Referencia: Expediente No. NC2020/0016120

Asunto: Solicitud de patente para: SISTEMA PORTÁTIL DE FILTRO MODULAR

RESPUESTA A PRIMER EXAMEN DE FONDO

FIG. 1 de la presente invención

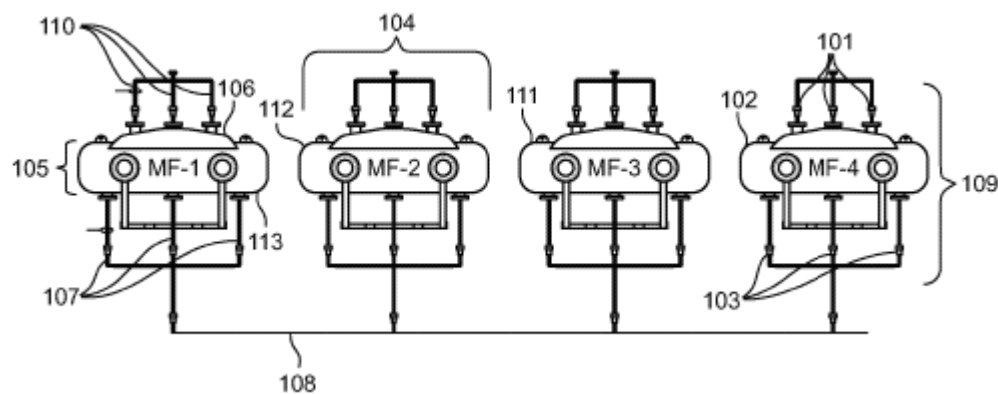
i) La presente invención de acuerdo con la nueva Reivindicación 1 corresponde a un sistema de filtro portátil que comprende a una plataforma que comprende de dos a ocho unidades de filtro (109), siendo cada unidad de filtro de una anchura (104) y altura (105) y una parte superior e inferior, donde dicha anchura es mayor que dicha altura, en donde cada una de dichas unidades de filtro comprende un primer medio de filtración y de dichos filtros comprende al menos una entrada (101) y al menos una salida (103) de dichas entradas configuradas para conectarse a una fuente de líquido y dichas salidas (103) configuradas para conectarse a un colector de descarga (108). Adicionalmente, una válvula de mantenimiento de presión (224) aguas abajo de dicho colector de descarga (108) capaz de sostener una presión de al menos 20-50 psi (137.895 – 344.738 KPa); y donde cada unidad de filtro es capaz de filtrar 3217.6 litros por minuto.

FIG.2 de D1

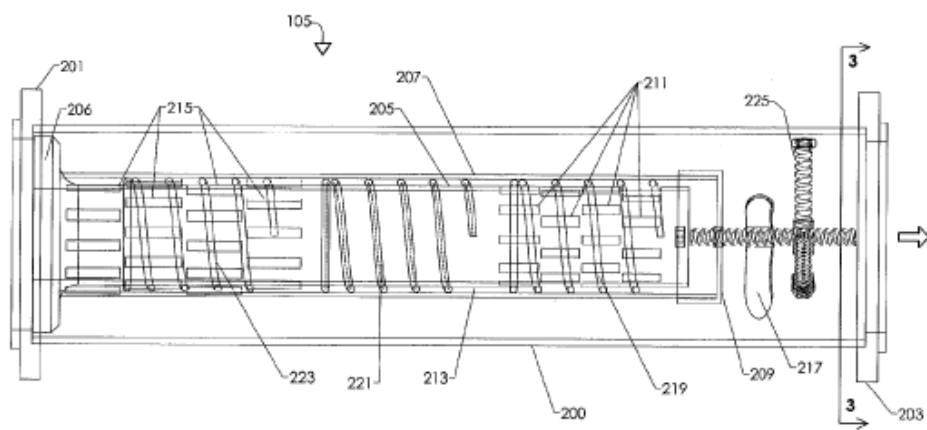
ii) Por su parte, D1 divulga un sistema de recuperación de agua está compuesto por una bomba de entrada de alta capacidad conectada a un ionizador, que disocia las partículas sólidas o biológicas del agua. Después de salir del ionizador, la corriente de fluido pasa a través de sistemas de filtros por etapas que filtran progresivamente los sólidos del agua, que luego se alimenta a un sistema de ósmosis inversa para una mayor filtración. El agua rechazada se desvía a una serie de unidades térmicas que hacen que el agua rechazada se convierta en vapor que se devuelve a la corriente de agua limpia de la unidad de ósmosis inversa para su descarga o uso posterior; el agua restante, con los sólidos y materiales biológicos remanentes, se envía a una unidad de fractura donde se incinera a temperatura elevada. El sistema está diseñado para proporcionar copias de seguridad paralelas en cada parte del proceso, lo que permite que la limpieza se realice de forma continua mientras el otro sistema paralelo está en funcionamiento. (Resumen)

- D1 no menciona que el ancho de cada unidad de filtro es mayor que su altura. El Examinador menciona que dicha característica es revelada en D1 al citar la FIG. 2 de D1. Sin embargo, difiero amablemente de la opinión del examinador por las siguientes razones:

- La FIG. 1 de D1 no corresponde a una unidad de filtro, sino a un elemento (105) correspondiente a un ionizador primario.

Como se divulga en los párrafos 7, 34 y 35 de D1, el ionizador se usa para cambiar las características físicas de la materia particulada sólida para permitir su filtración más fácil y eficiente. Expresado en otras palabras, el ionizador (105) de D1 no tiene capacidad de filtrado y, por lo tanto, no puede compararse con las unidades de filtrado reclamado en la presente invención. Es decir, D1 no divulga que el ancho de cada unidad de filtro sea mayor que su altura.

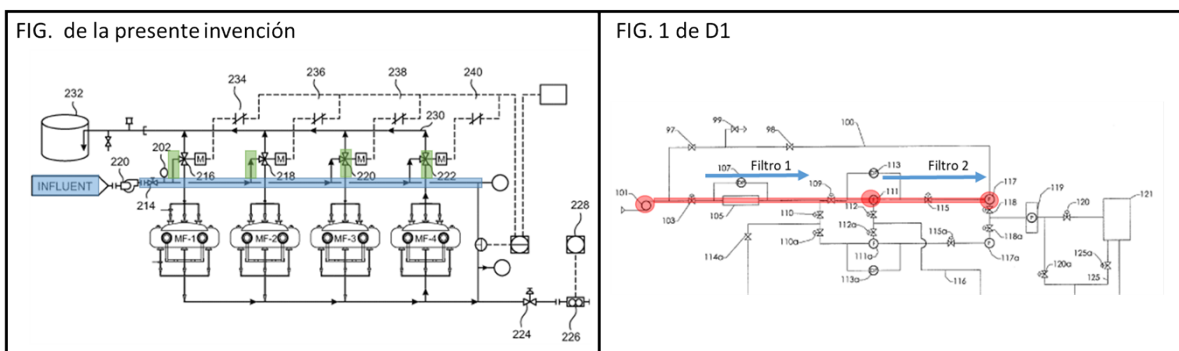
- D1 no menciona que las entradas de cada una de las unidades de filtrado están configuradas para conectarse a una fuente de líquido. En la presente invención, esta configuración permite filtrar una corriente de líquido simultánea a través de varias unidades de filtro y aumentar la capacidad de filtrado como se especifica en el párrafo 27 de la descripción de la solicitud de patente.

Por el contrario, las unidades de filtro (111, 1117) de D1 están unidas secuencialmente entre sí, lo que significa que al menos la entrada de la segunda unidad de filtro de D1 no estaría conectada a una fuente de líquido, en cambio, dicha entrada de la segunda unidad de filtro está conectada a la salida de la primera unidad de filtrado. Para clarificar aún más esta diferencia, se tiene el siguiente cuadro comparativo.

De acuerdo con el anterior cuadro comparativo, se evidencia que la presente invención está configurada para permitir filtrar una corriente de líquido simultánea a través de varias unidades de filtro. Sin embargo, D1 está unido secuencialmente, es decir el primer filtro y el segundo filtro están configurados de tal manera que el segundo filtro se conecta a la salida del primer filtro (referenciado en color rojo).
